Přestavba ŽUB – městská infrastruktura – Bulvár – sever

VYSVĚTLENÍ, ZMĚNA NEBO DOPLNĚNÍ ZADÁVACÍ DOKUMENTACE

Vysvětlení zadávací dokumentace č. 1 ze dne 10. 9. 2025

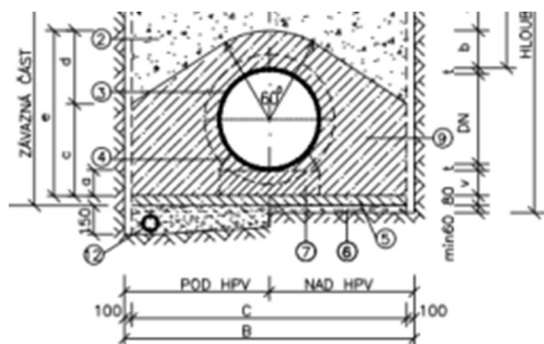
Pol. 22 - DODÁVKA + MONTÁŽ POMOCNÉ OCELOVÉ KONSTRUKCE PRO ZVLÁŠTNÍ ZAKLÁDÁNÍ Z TERÉNU

Pol. 23 - DEMONTÁŽ POMOCNÉ OCELOVÉ KONSTRUKCE PRO ZVLÁŠTNÍ ZAKLÁDÁNÍ Z TERÉNU

Prosíme o specifikaci položek.
